## 核燃料輸送物設計承認申請書の一部補正について

原子力発第20132号

四国電力株式会社

平成30年5月25日付け、原燃発第18-78号をもって申請（令和元年12月6日付け、原子力発第19317号及び令和2年3月10日付け、原子力発第19437号で一部補正）しました核燃料輸送物設計承認申請書について、下記のとおり一部補正をいたします。

(二)-第 A. I 図 標準的な輸送物の取扱いの流れ

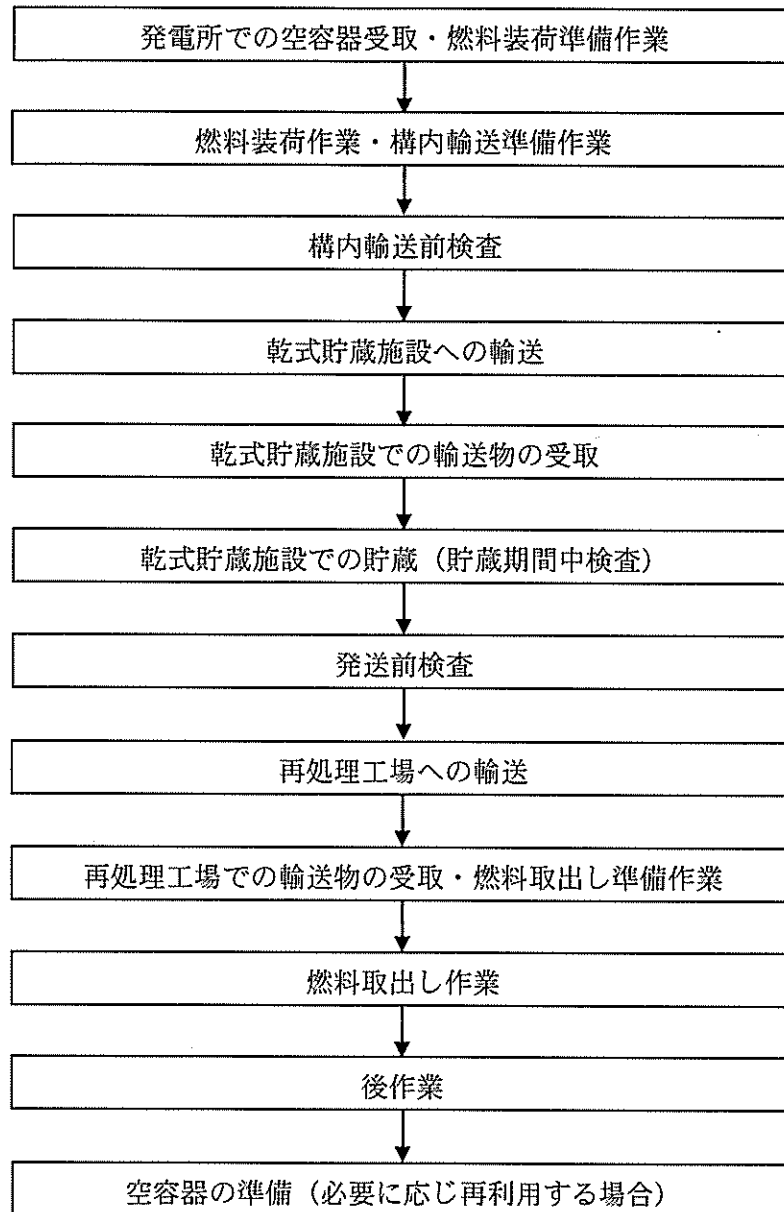
頁	行	補正前	補正後
(二)-1～ (二)-20	上1～ 下1	(記載変更)	資料1の記載に変更する。

輸送物の標準的な取扱いは、以下の方法により行われる。輸送物の取扱いの流れの例を(二) - 第 A.1 図に示す。
